**Licitación Pública Nacional PSC-001-LPN-O-2021
Documento de aclaraciones N°3**

B. Consultas sobre el diseño, planos constructivos y especificaciones técnicas.

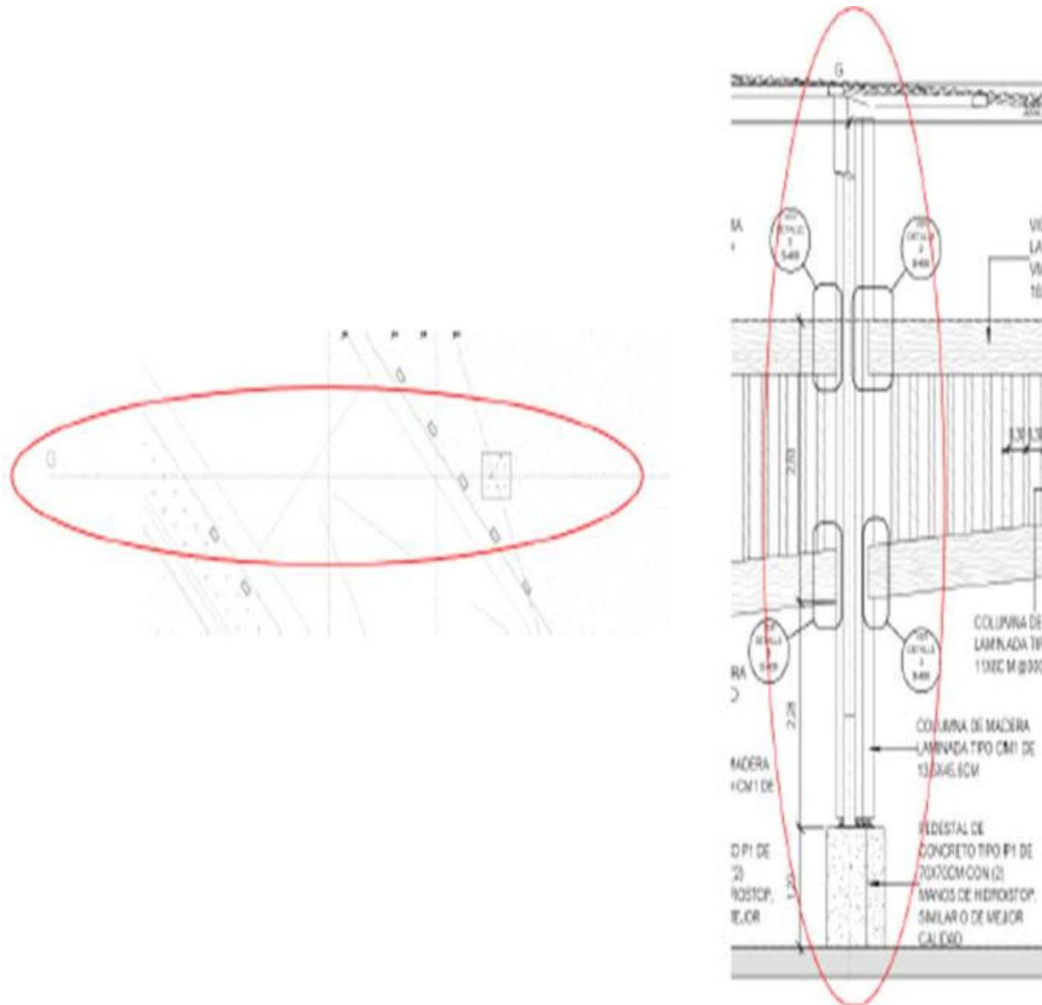
Pregunta 11. Revisando la lámina estructural S-700 las columnas de madera CM1 tienen una longitud de 5.65 cm hasta la cuerda inferior de la cercha metálica, dando a entender que esa es su altura final, pero por otra parte en el detalle estructural 3 de S-400 las columnas CM1 indica que abrazan la cercha metálica hasta llegar a la cuerda superior, en conclusión cual sería la altura a considerar, por otra parte si su altura final es esta segunda cual sería el detalle de las canoas internas ya que en lámina A3-100 la canoa choca contra la cercha y no contra la columna

Respuesta: Para este punto rige el detalle 3 de la lámina S-400 (la columna CM1 abraza la cercha hasta la cuerda superior). La altura de las CM1 debe ser de 6.60m. Se adjunta un detalle de las canoas internas que reemplaza el detalle 2 de la lámina S-601.
